**Table GIRT de l'unité d'aménagement (UA) 111-61
Fiche – Évaluation des solutions possibles
aux préoccupations - PAFIO**

Secteur Berry (Chantier BALRA)

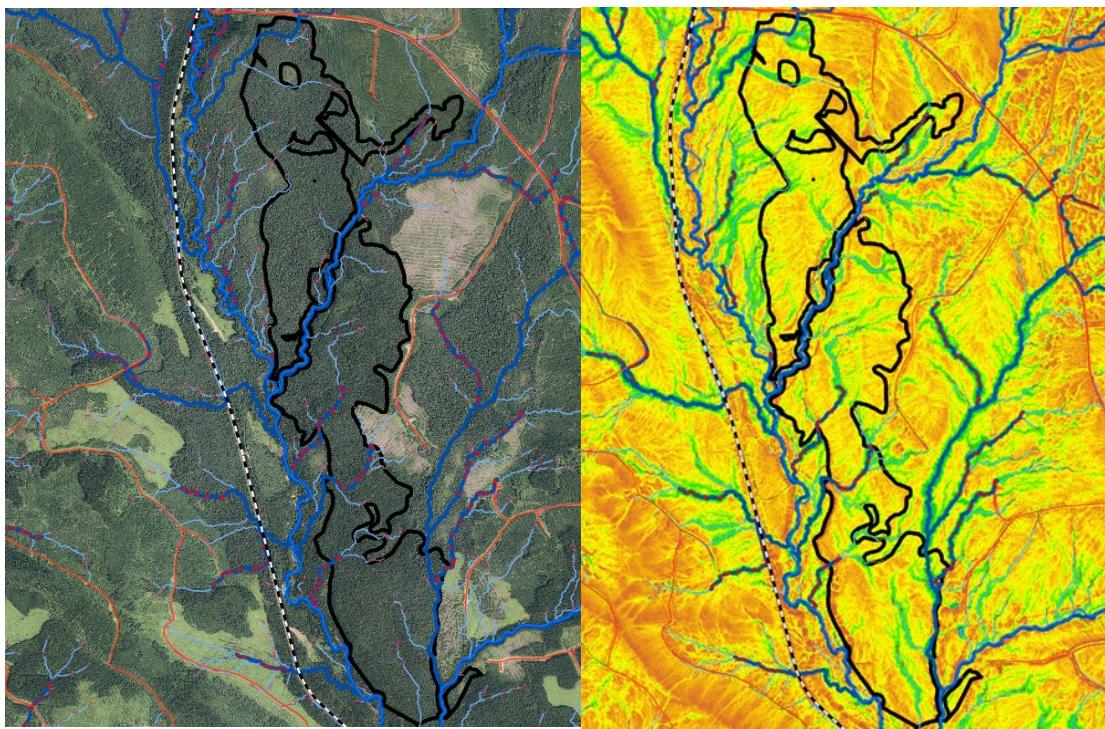
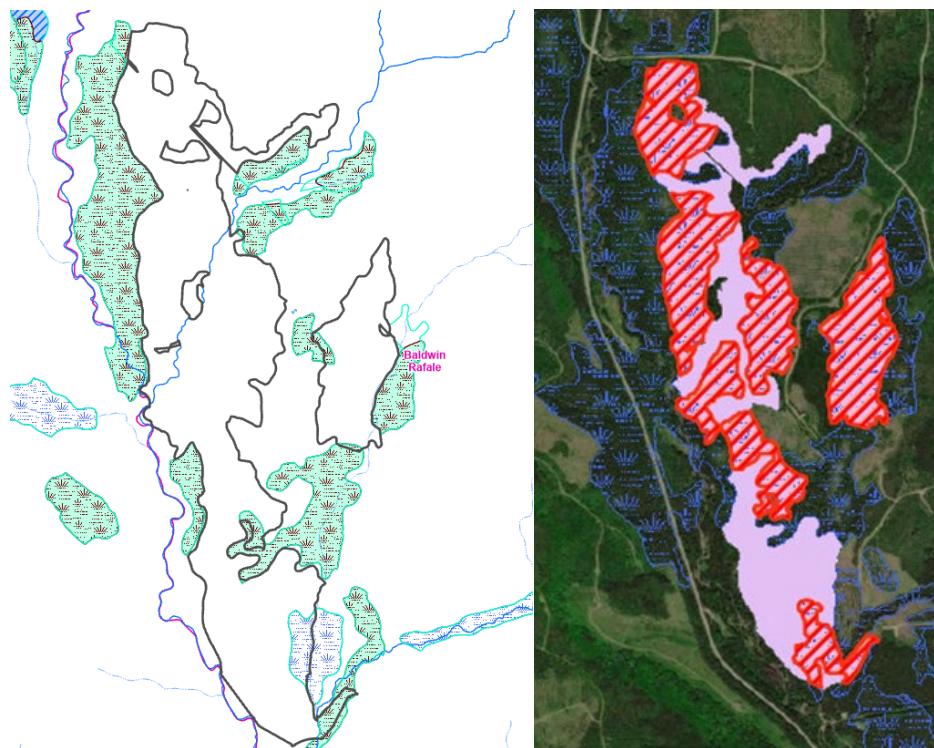
L'une des cartes situe le grand complexe de MH sur le long de la Bonaventure (rivière Big Ouest). Il est d'une superficie de 689 ha avec des coupes prévues de 72,41 ha (10,50% de la superficie impactée) et c'est le deuxième complexe d'importance pour la biodiversité de notre zone.

- Le secteur fait partie de la zone de paysage de l'entente GIRN pour les routes (moyen plan);
- Le secteur est relativement plat et est situé sur un terrain avec drainage modéré à imparfait (3 et 4);
- Ruisseau permanent traverse le secteur environ en son centre;
- Des ruisseaux intermittents semblent présents;
- Planification de tronçons de voirie nécessaire mais non réalisée

- Les couches utilisées par le MRNF sont la couche des milieux humide de canard illimité fusionné à celle du MELCCFP (niveau de confiance bon et très bon). La préoccupation du CEGS se base sur les mêmes couches, mais englobe aussi le niveau de confiance moyen.

-Appliquer l'entente GIRN sur les paysages :

- Maximum 30 ha d'un seul tenant et maximum 33% de la zone paysage en peuplements de moins de 20 ans
- Favoriser l'utilisation des ruisseaux intermittents et/ou de milieu plus humide pour implanter les séparateurs (60m)

-Appliquer le RADF, notamment en matière de protection de ruisseau :

- 20 m autour des ruisseaux permanents
- 6 m sans circulation de machinerie autour des ruisseaux intermittents

Voici le résultat :

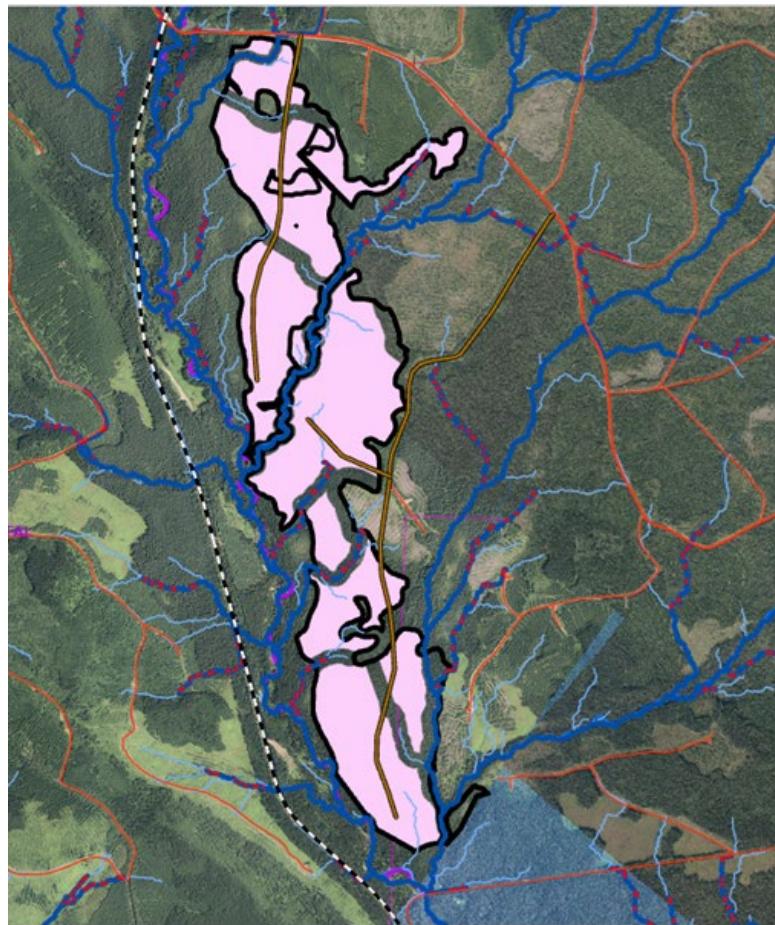
La solution proposée est acceptée par la table mais les séparateurs doivent être implantés et acheminés à tous. Également, ajouter la planification de la voirie sur la cartographie.

Le secteur ne sera pas récolté en 2025 mais pourra l'être lorsqu'une mortalité imminente importante sera présente ET que la récolte TBE sera possible dans la ZHR.
